Remplacement d'une résistance en acier, ancien modèle

Zone de cuisson vue arrière

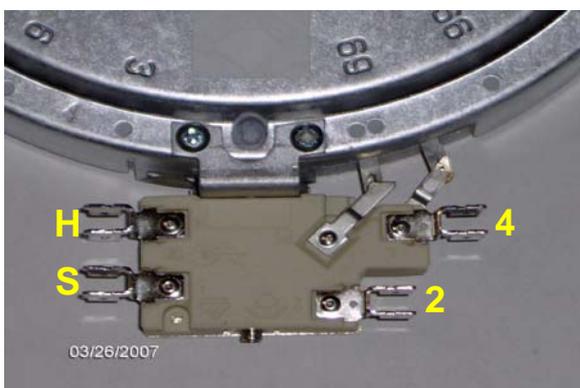
Pour le remplacement d'une résistance en acier (réf. pièce dét. 564650 / 538252 / 160301 / 538628 / 564647), utiliser une nouvelle résistance en acier Hi-light 180mm avec des désignations de raccordement modifiées.

La nouvelle résistance en acier porte la réf. pièce dét. 160350.

Le contact chaleur résiduelle (hors tension) désignation S + H
Câble résistance désignation 2 + 4
